咨询处理 - 硬件咨询 #2817

硬件咨询 # 2738 (评估中): 胡亚东-定制面包板

胡亚东-定制加工件做的补充

- 文件 clipboard-202610231027-lkf6c.png 已添加

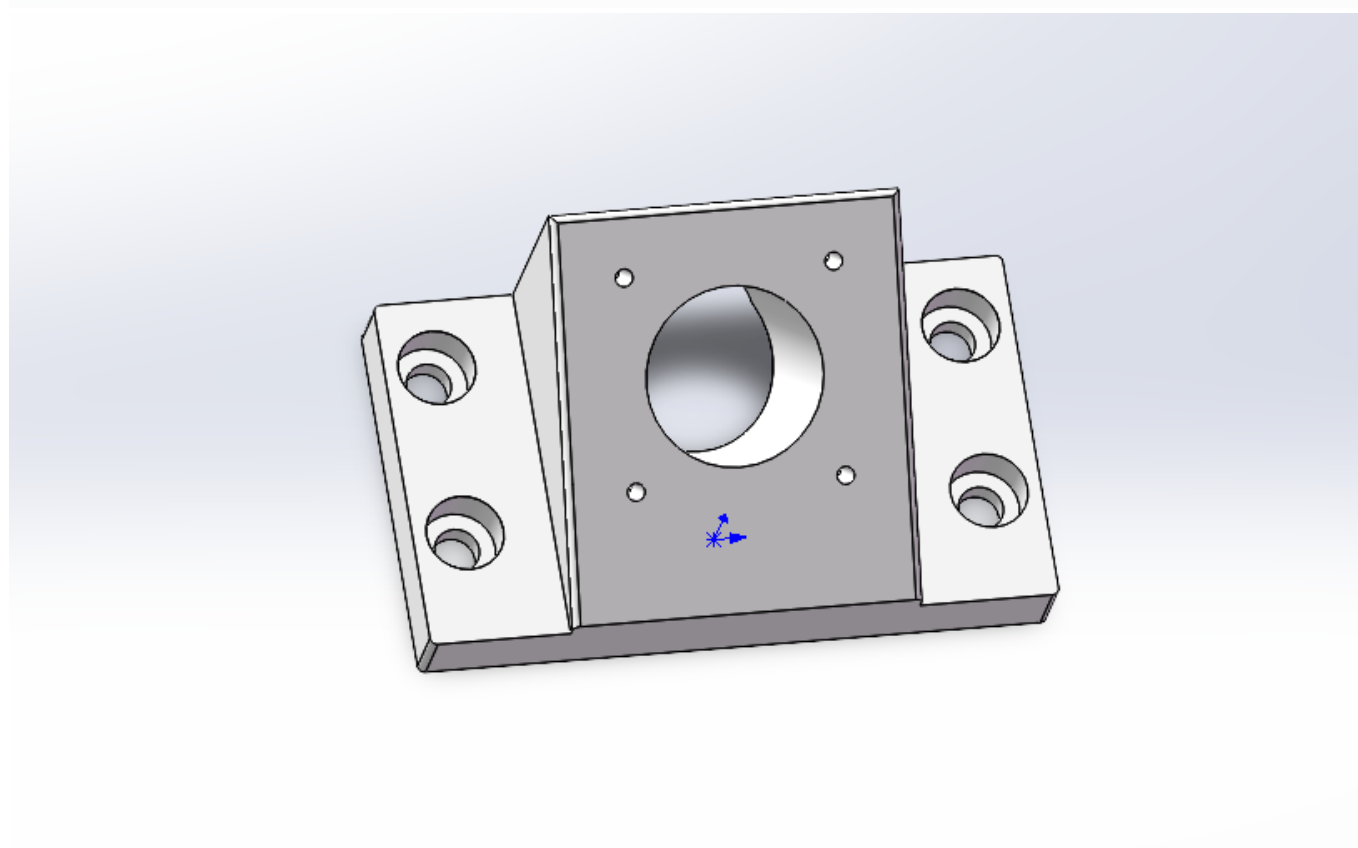
与2738任务中的加工件不一样。
第一个和第二个为面包板。第三个和第五个为38直径的支杆但是一头带阳螺纹，见图1，这个客户是想加工成这样吗，还是两头阴螺纹+顶丝，带阳螺纹的加工价格肯定要更高一些。第四个长这样见图2。
这些图中哪些是螺纹孔按经验我们可以判断，但是客户没出二维图纸，不能完全确认，最好是让客户指出避免出现偏差。

里尔光机加工文件包出加工图纸，材质都为316L，数量也都标注上，第二个316L TOP文件不需要出加工图纸了。第三个和第五个为38直径的支杆，都按三维图出。
